**HACIENDA SANTA MÓNICA, S.A**

**PROYECTO: BUENAVENTURA OESTE FASE 2.**

**RESPUESTA A SEGUNDA AMPLIACIÓN DE INFORMACIÓN  
SOLICITADA MEDIANTE EL OFICIO DEIA-DEEIA-AC-0157-2607-2023**

Panamá, 26 de julio de 2023  
DEIA-DEEIA-AC-0157-2607-2023

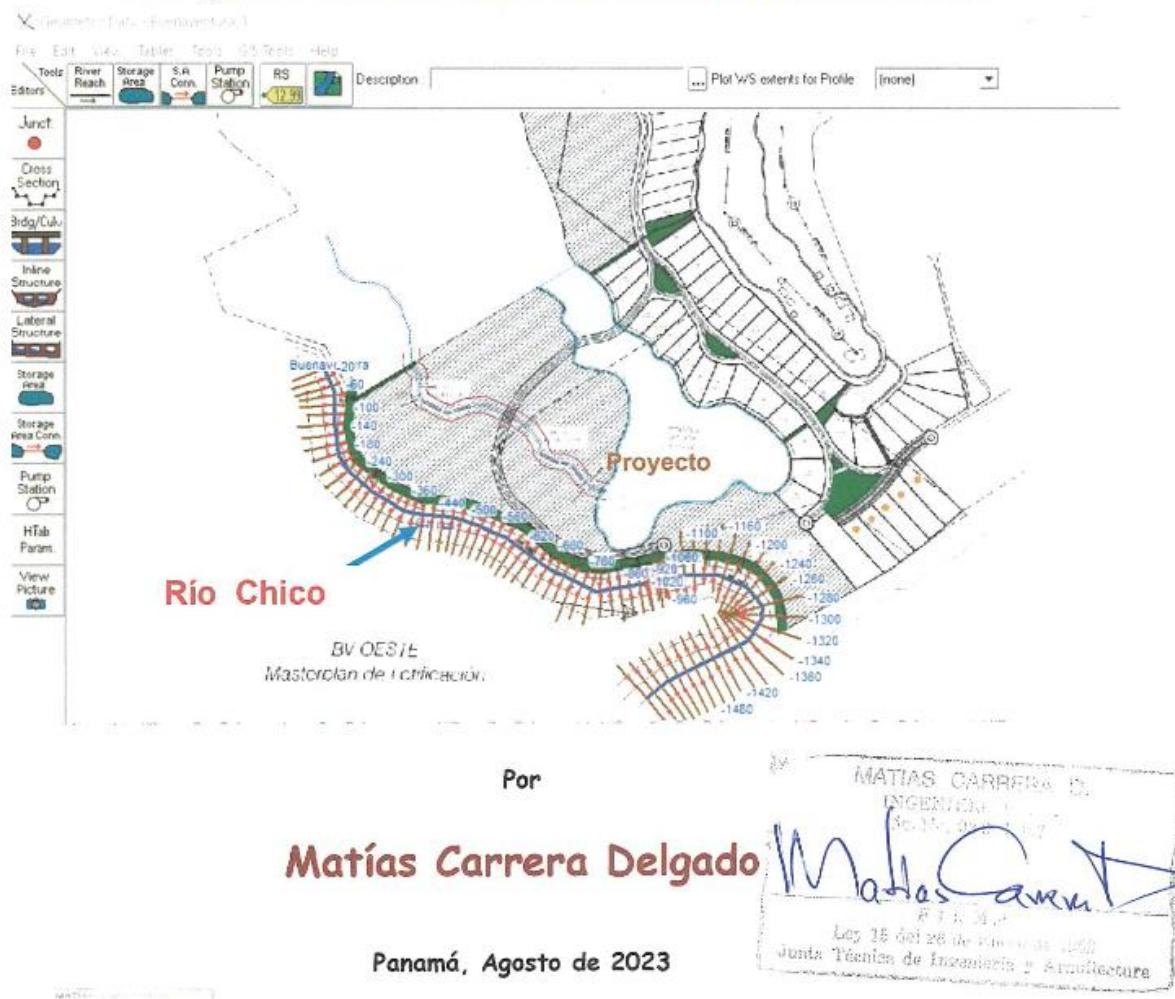
- a) Esta medida no está señalada en el EsIA, por lo tanto, se requiere se aclare dónde se construirá esta berma, cumpliendo con lo señalado anteriormente.
- b) Presentar las medidas de mitigación correspondientes para evitar afectaciones a los manglares presentes, garantizando la interconectividad y equilibrio hidrológico, por lo cual deberán presentar un diseño de la ubicación de la berma y manteniendo el bosque de galería (manglares).

- Estudio hidrológico actualizado.
- Plano de obra en cauce (canal de terracería natural y de instalación de tuberías).
- Informe de SINAPROC que incluye la nueva medida de mitigación propuesta.

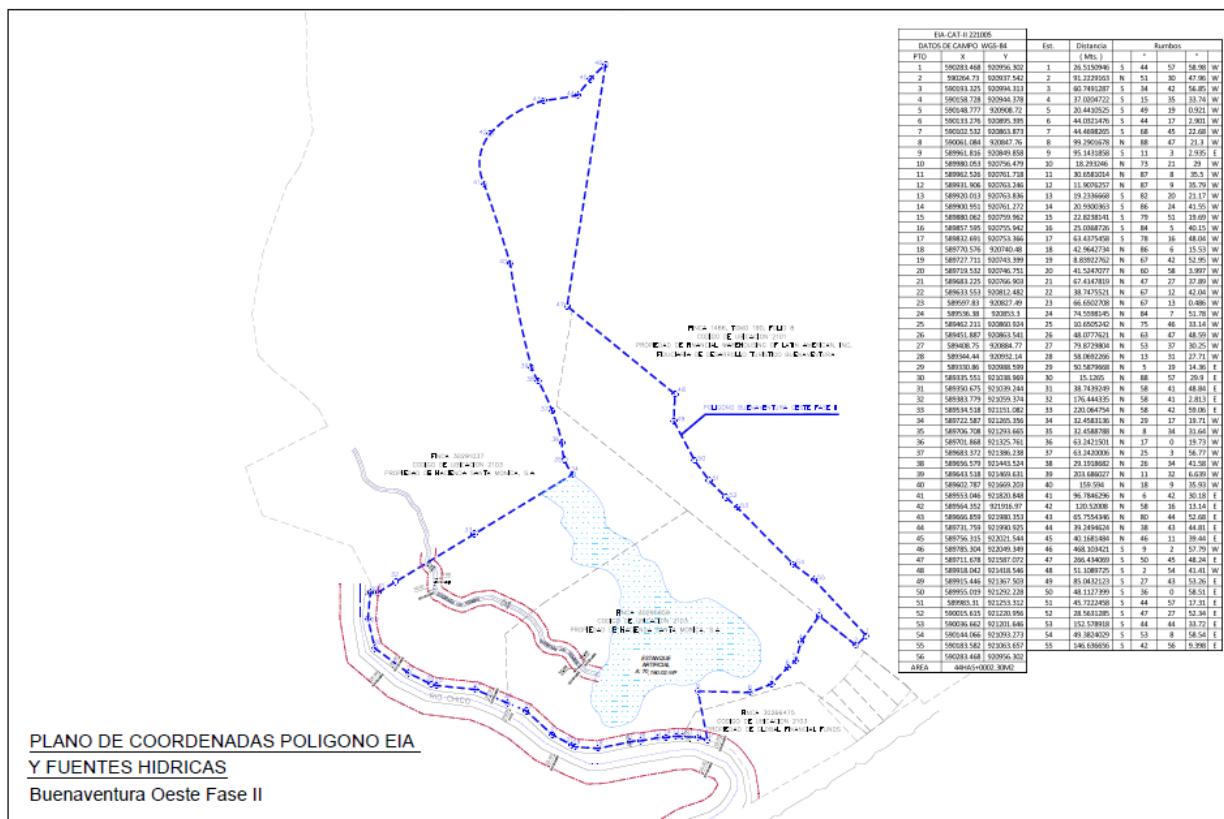
- ii. Presentar plano del polígono del proyecto donde se visualice de manera clara las fuentes hídricas con su respectivo ancho (cuerpo de agua superficial) con su correspondiente servidumbre de protección, en concordancia con lo establecido en el Artículo 23 de la Ley 1 de 3 de febrero de 1994 y Decreto Ejecutivo 55 de 1973 por el cual se Reglamentan las Servidumbres en Materia de Aguas donde indica en su capítulo I, artículo 5.

- I. Las coordenadas WGS 84 de conservación que se dejará del cuerpo hídrico (quebrada sin nombre) y Río Chico respectivamente, las mismas se aprecian en el plano a continuación:

II. A continuación se presenta plano en donde se presentan las fuentes hídricas con sus respectivos anchos y polígono del estudio.

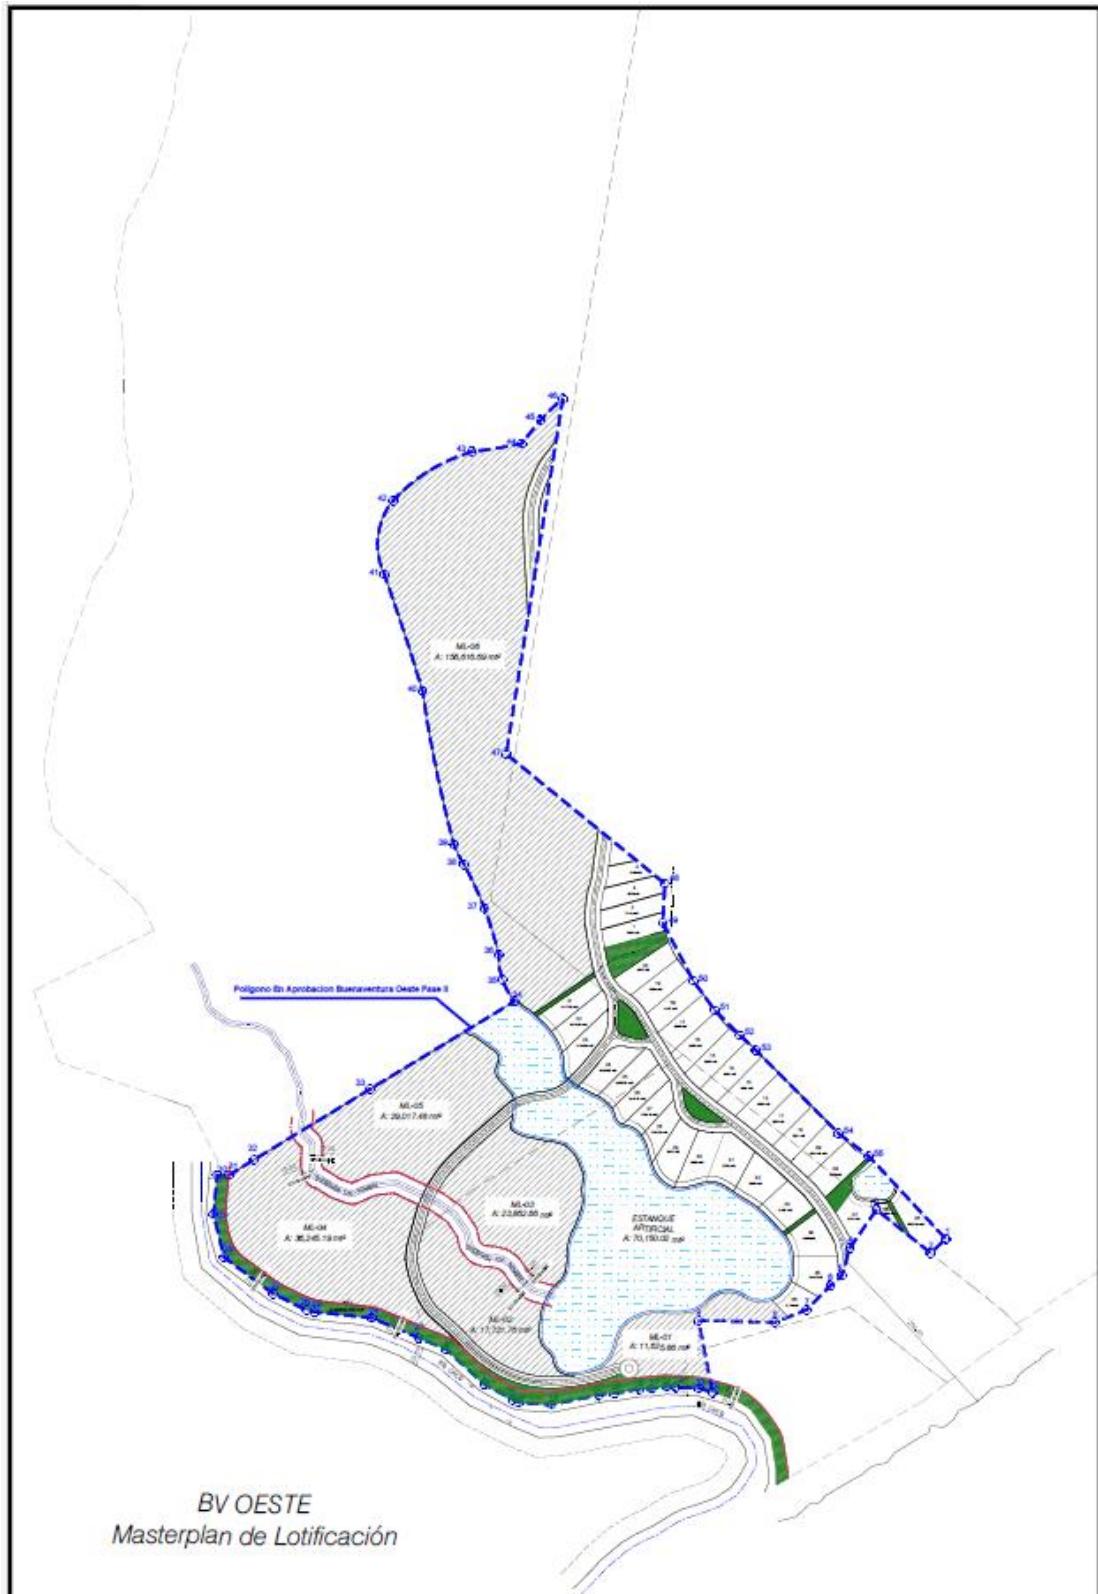
- iii. Presentar coordenadas del alineamiento de los cuerpos hídricos (Quebradas sin Nombre).
- IV Presentar el plano del anteproyecto con la nueva distribución de los lotes integrando el cuerpo hídrico ((Quebradas sin Nombre) con su correspondiente servidumbre, en concordancia con lo establecido en el Artículo 23 de la Ley 1 de 3 de febrero de 1994 Forestal y Decreto Ejecutivo 55 de 1973 por el cual se Reglamentan las Servidumbres en Materia de Aguas su capítulo I, artículo 5.

IV. A continuación se presenta el Plano de Anteproyecto en donde se incorpora la fuente hídrica con la servidumbre demarcada conforme a la legislación correspondiente.

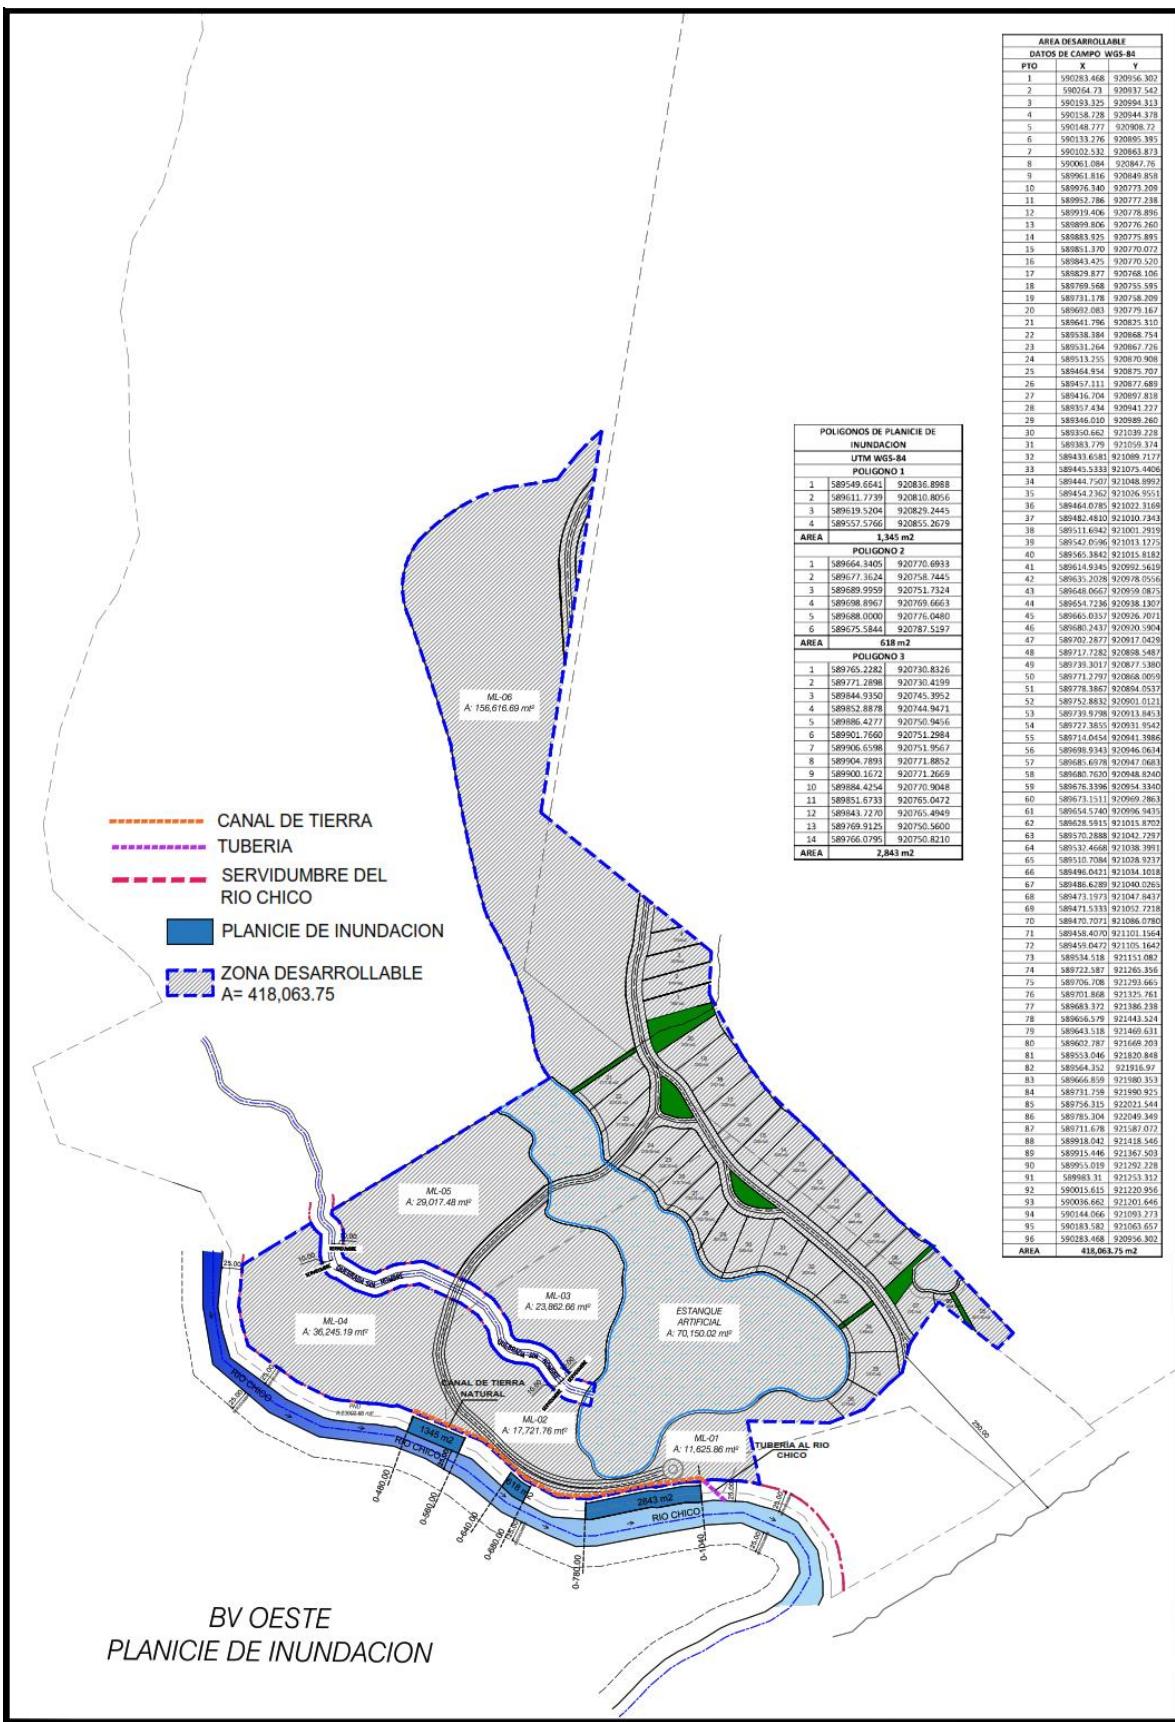
- a) Presentar coordenadas UTM de la planicie de inundación, indicando la superficie.
- b) Presentar las coordenadas UTM de la zona desarollable del proyecto, indicando la superficie.
- c) Presentar plano de anteproyecto con la nueva distribución de los lotes e infraestructuras.

a) La empresa promotora aclara que el plano de planicie de inundación presentado en la respuesta de la primera información aclaratoria fue realizado con los datos arrojados por el estudio hidrológico presentado inicialmente, y que fue debidamente revisado y actualizado, según fue explicado en la pregunta No 1.

Se aporta planicie de inundación actualizada y sus coordenadas UTM.
